添付1：現行解釈 別図第4(29)(30)とASMEとの比較

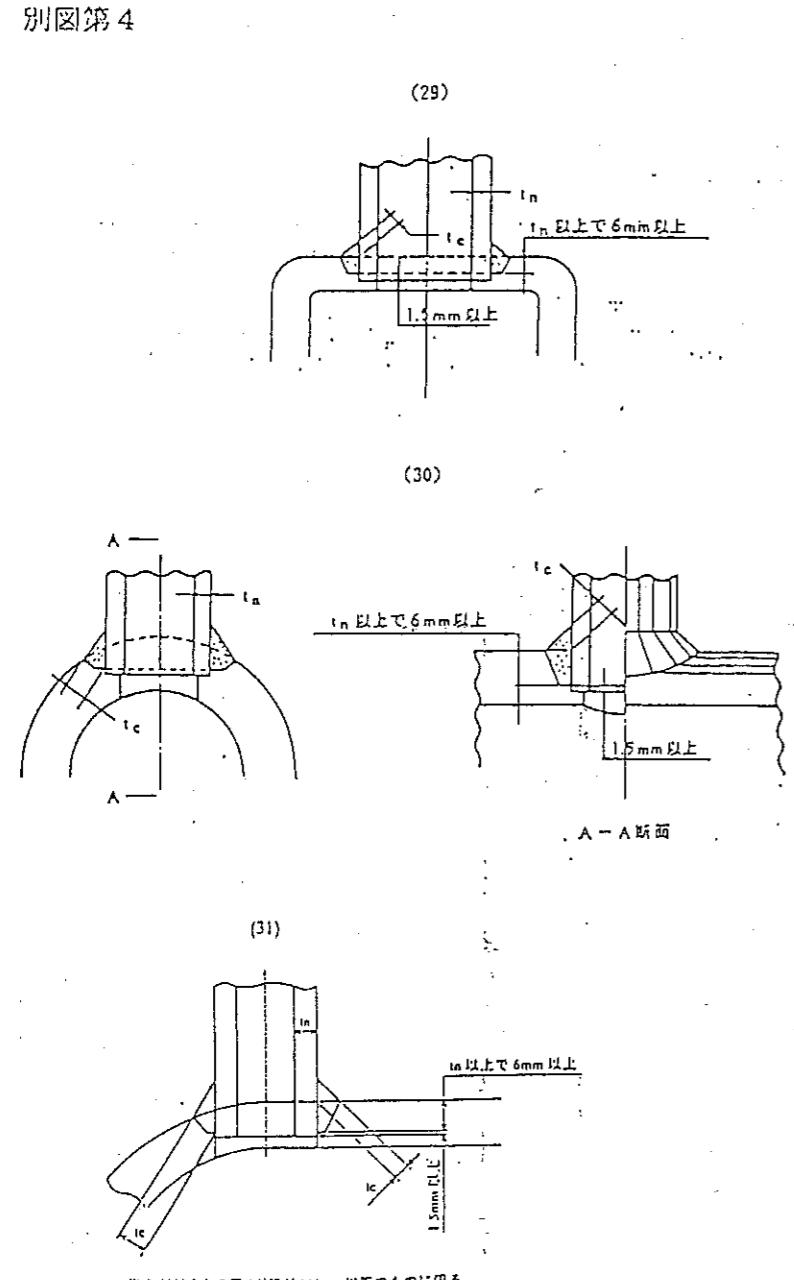
現行解釈	改正案	改正の概要
<p>別図第4</p>  <p>(29)</p> <p>(30)</p> <p>(31)</p> <p>取り付けられる管の外径が166mm以下のものに限る。 セラミックはセラミックの内面に突出していないこと。</p> <p>(29)から(31)による場合は、水管、過熱管等の溶接に限る。</p>	<p>別図第4</p>  <p>(29)</p> <p>(30)</p> <p>(31)</p> <p>セラミックはセラミックの内面に突出していないこと。</p> <p>(29)から(31)による場合は、水管、過熱管等の溶接に限る</p> <p>を削除する。</p> <p>(29)及び(31)による場合は、取り付けられる管の外径が 166mm以下のものに限る。</p> <p>追 加</p>	<p>(溶接部の設計) 第13条第2項第四号（管台を取り付ける継ぎ手の溶接部） ボイラー等に係る容器又は管の前項に掲げる継ぎ手以外の継ぎ手の溶接部は、次の各号に掲げる溶接方法により溶接する設計によるものでなければならない。 管台を取り付ける継ぎ手の溶接部別図第4(1)から(12)まで、(17)から(37)まで、第31条（熱交換器等）、第49条（液化ガス設備）、第83条（第2種容器）、第101条（第3種容器）、第119条（第4種容器）、第172条（第4種管）第189条（第5種管）も同様である。</p> <p>1. 改正内容</p> <ul style="list-style-type: none"> ①別図第4(29)、(30)及び(31)の現行解釈に記載されている適用範囲「水管、過熱管等の溶接に限る」の規定を削除する。 ②別図第4(29)、(30)及び(31)の適用範囲「取り付けられる管の外径」の規定を追加する。 <p>2. 改正理由</p> <ul style="list-style-type: none"> ① 現状の解釈における別図第4(29),(30),(31)の溶接は「水管、過熱管等の溶接に限る」と記載されている。水管、過熱管は発電用火力設備のボイラー等に使用されるもの（「発電用火力設備の技術基準の解釈」第12条）で熱交換器等、液化ガス設備及び発電用原子力設備では該当するものがない。このため、現状の解釈の第31条（熱交換器等）の本文で別図第4の(29),(30),(31)が記載されていても別図第4の(29),(30),(31)の図中に「水管、過熱管等の溶接に限る」と記載があるため熱交換器では水管、過熱管と呼ばれるものがいため使用できない状況にあった。 同様に、第49条（液化ガス設備）、第4章「発電用原子力機器」における第83条（第2種容器）、第101条（第3種容器）、第119条（第4種機器）、第172条（第4種管）、第189条（第5種管）の本文において別図第4の(29),(30)と記載されていてもこれらの設備には水管、過熱管と呼ばれるものがいため適用ができないかった。 これより、別図第4(29),(30),(31)の図中の「水管、過熱管等の溶接に限る」を削除しボイラー等以外においても適用が可能とする。 また、本構造の溶接形状はASMEに基づいたものであるが、ASMEにおいても「水管、過熱管に限る。」という規定はない。 ② 現行解釈の別図第4(29),(30)には、取り付けられる管の外径寸法の制限はないが溶接部に管台側から過大な荷重が作用しないように取り付けられる管の外径を規定する必要がある。 ASME SECTION VIII DIVISION 1 UW-16（添付資料1）においては公称外径を165.2mm（NPS 6）を超えないこととしていることから「取り付けられる管の外径が166mm以下のものに限る。」とする。 <p>3. 関連規格</p> <p>添付資料1に解釈別図第4(29)及び(30)とASMEの比較を示す。</p>

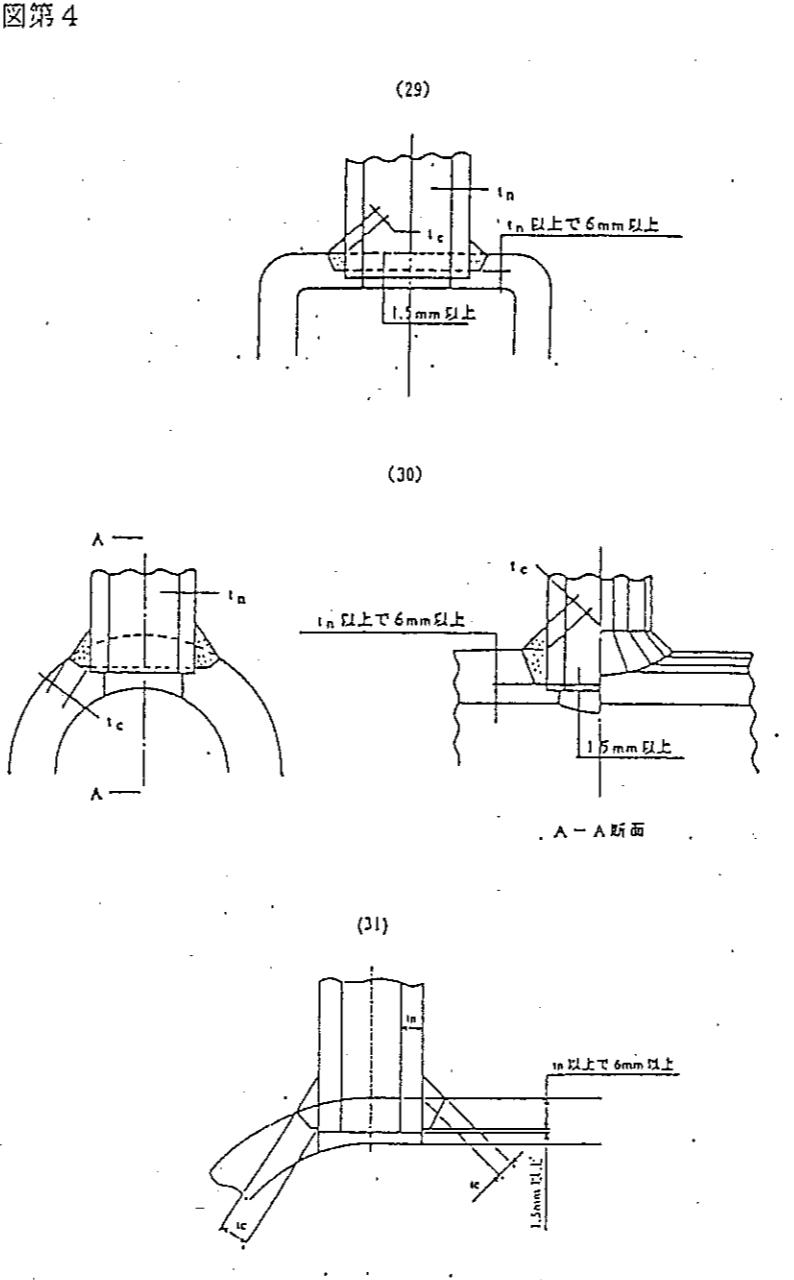
条文	現行解釈	ASME	ASME
	記載内容の説明	番号	記載内容の説明
第13条 ボイラー等の溶接部の設計	リセス(切り込み深さ)=1.5mm以上 ・twはtn以上で6mm以上。 ・tcは0.7tnまたは6mmの内いずれか小さい方以上。	SEC. I PW-16	リセス(切り込み深さ)=1/16in. ・twはtn又は1/4inを下回らない。 ・tcは0.7tnまたは1/4inを下回らない。
第31条 熱交換器等の溶接部の設計	同上。	SEC. III UW-16.1	(e)片側からだけ取り付けられるNPS6以下のネック及び管(tube) リセス(切り込み深さ)=1/16in. ・twはtn又は1/4inを下回らない。 ・tcは0.7tnまたは1/4inを下回らない。
第49条 液化ガス設備	同上。		NPS6を越えないネック及びぶ管(tube) リセス(切り込み深さ)=1/16in.
第83条 第2種容器の溶接部の設計	同上。	SEC. III NE-424.4 (f)管(tube)接続	リセス(切り込み深さ)=1/16in. ・twはtn又は1/4inを下回らない。 ・tcは1/4inを下回らない。
第101条 第3種容器の溶接部の設計 二、開放容器の継ぎ手の溶接部	同上。	NC-4266 (d)部分とけ込み溶接を用いたノズル リセス(切り込み深さ)=1/16in. ・twは1/1/4inを下回らない。 ・tcは0.7tnまたは1/4inを下回らない。	
第119条 第4種容器の溶接部の設計 2項 一、開放容器以外のものの継ぎ手の溶接部 二、開放容器の継ぎ手の溶接部	同上。	ND-4244 (f)管(tube)接続 リセス(切り込み深さ)=1/16in. ・twはtn又は1/4inを下回らない。 ・tcは1/4inを下回らない。	
第172条 第4種管の溶接部の設計	同上。		
第189条 第5種管の溶接部の設計	同上。
